# TECHNISCHE MITTEILUNG NR. MSB 36-100

## SERVICE BULLETIN NO. MSB 36-100

Necessary modification of the engine installation on the airframe.

## WI-MSB 36-100

Foto 1

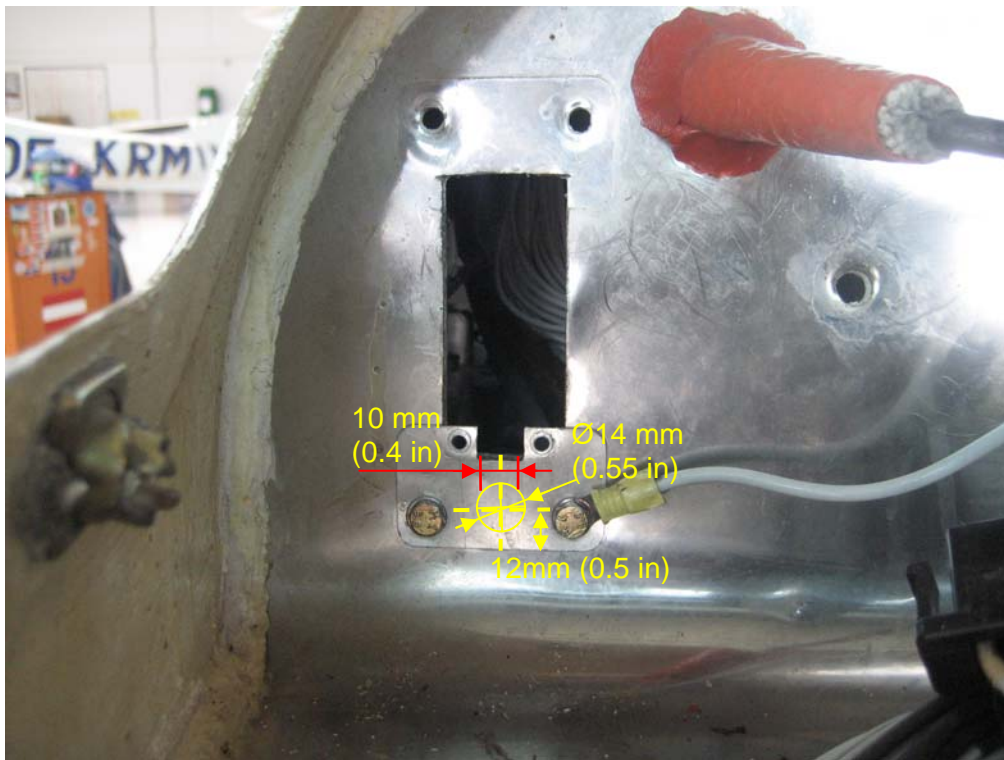
1. Remove engine acc. to the AMM. Remove TCU, Wastegate Servo, and Airbox Pressure Sensor including hose and Ambient Pressure Sensor from instrument panel.
2. Remove the old engine harness. Extract the wires with the number 5, 22, 4, 3, 15, 27, 20, 8, 32, from the P2400 and J2400 connector with extraction tool DAI P/N: 305183.
3. Disconnect wires with the number: 11, 35, 10, 28 from terminal board position at the instrument panel.
4. Modify fire wall perforation, only when performing this SB for the first time. Remove P2400 connector housing. Drill a 14 mm (0.55 in) hole in the safety sheet and firewall, and make a cut out to the top acc. to picture 1 and 2.

Foto 3

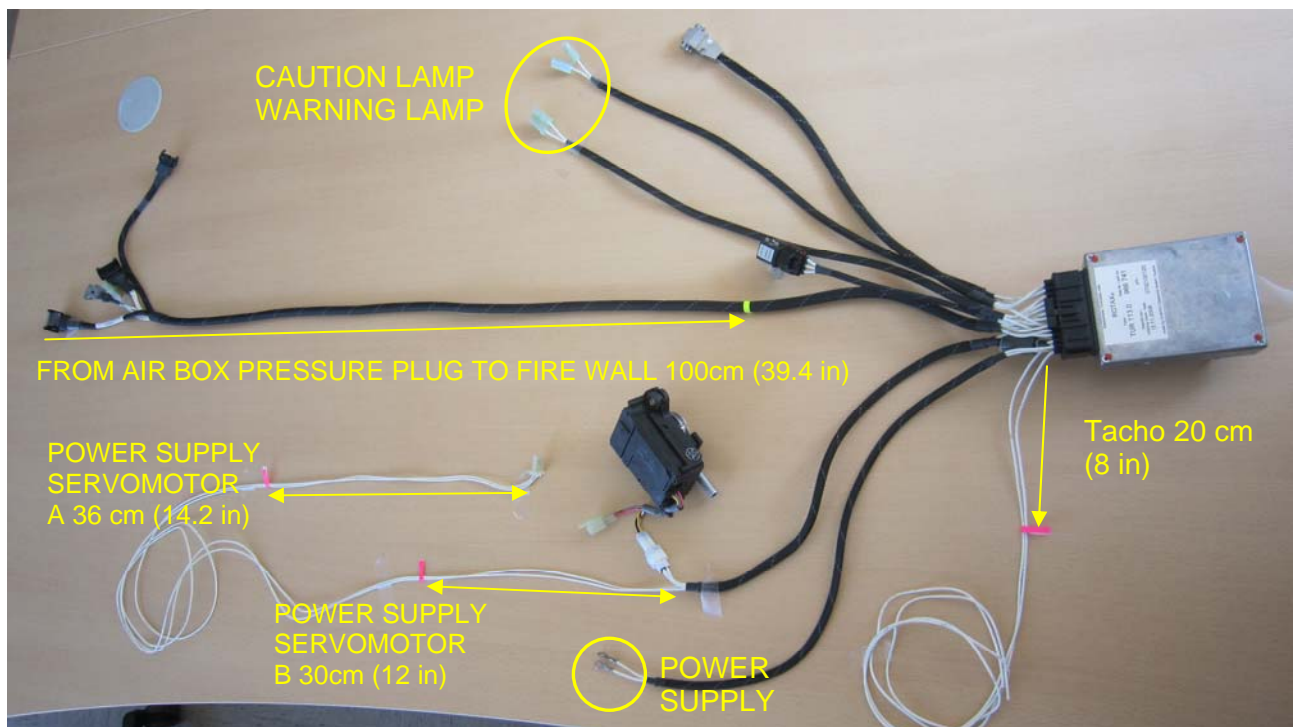
Produce two pieces of wire from POWER SUPPLY SERVOMOTOR wire 14 and 2 with four Faston connectors DAI P/N: 842-242 acc. to picture 3.

Cut and insulate the end of TACHO wire 13 and 26 acc. to picture 3.

Foto 4

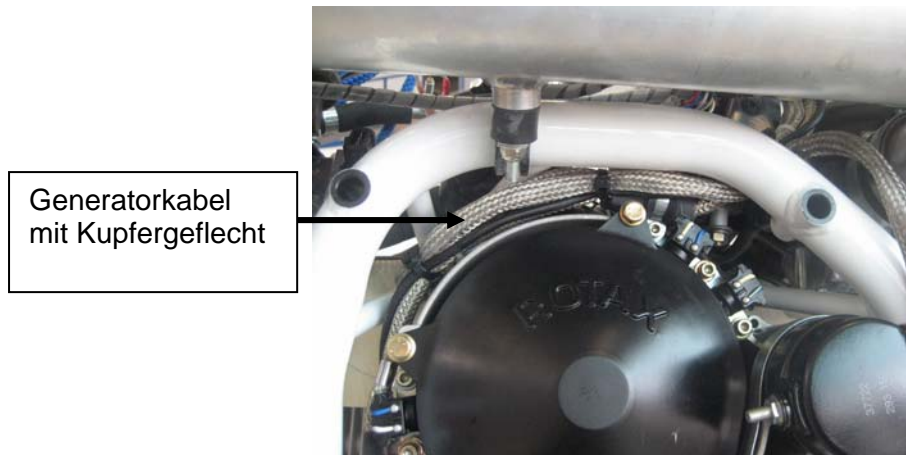
7. Extension of the internal generator cables:  
Extend the generator wire using splices (P/N:D-436-38, 2 pieces), wire AWG 14 (P/N:M22759-16-14-9, 2 x 750mm) and copper meshwork RAY90-12,5 (P/N: 500215, 750mm) and connect it to the regulator.  
The copper meshwork extension must overlap 50mm and has to be fixed with 2 tie wraps and installed acc. to picture 4.

Foto 6

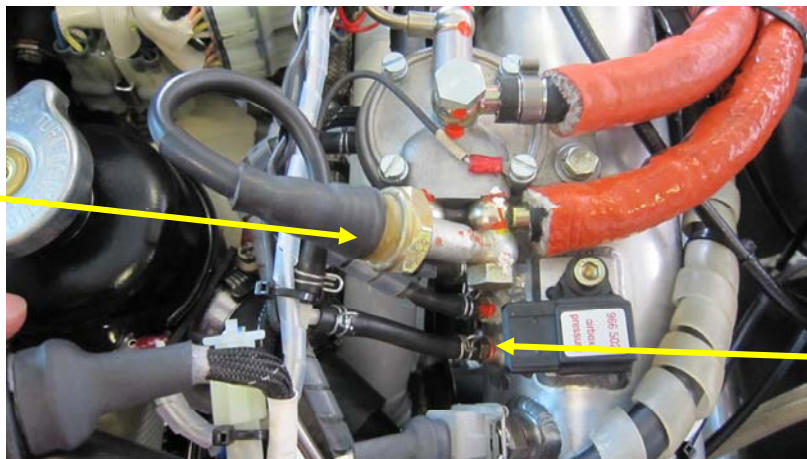
| <p>9. Aufgrund des geänderten Anschlusswinkel des Ausgleichsgefäßes ist das MSB 36-099 „Neues Kühlwasserrohr“ durchzuführen.</p> <p>10. Durch die Erhöhung des Airbox-Temperaturlimits seitens Rotax ist eine Temperaturüberwachungsbox mit mindestens Mod. 7 erforderlich. Das Mod. Level ist an der Box ersichtlich. Falls das Mod. Level nicht übereinstimmt, muss die Box und der Airbox-Temperatursensor ausgetauscht werden.</p> <p>11. Der Kraftstoffdrucksensor ist am Benzindruckregler anzuschließen. Die Druckausgleichleitung ist an der Airbox anzuschließen siehe Foto 6. Dazu muss der Blindstopfen mit einem Schlauchnippel BRP P/N: 940558 ersetzt werden.</p> | <p>9. Due to the increased angle of the expansion tank connection by Rotax it is required to perform MSB 36-099: New Cooling Pipe.</p> <p>10. Due to the increase of the air box temperature limit by Rotax it is required to have a temperature monitoring box with Mod. 7 or higher installed. The given Mod. Level is printed on the box. The box and the air box sensor need to be exchanged if the Mod. Level does not match.</p> <p>11. Install the fuel pressure sensor at the fuel pressure regulator. Replace the blind plug of the air box with hose nipple BRP P/N: 940558. Connect the presser compensation hose to the air box hose nipple.</p> |
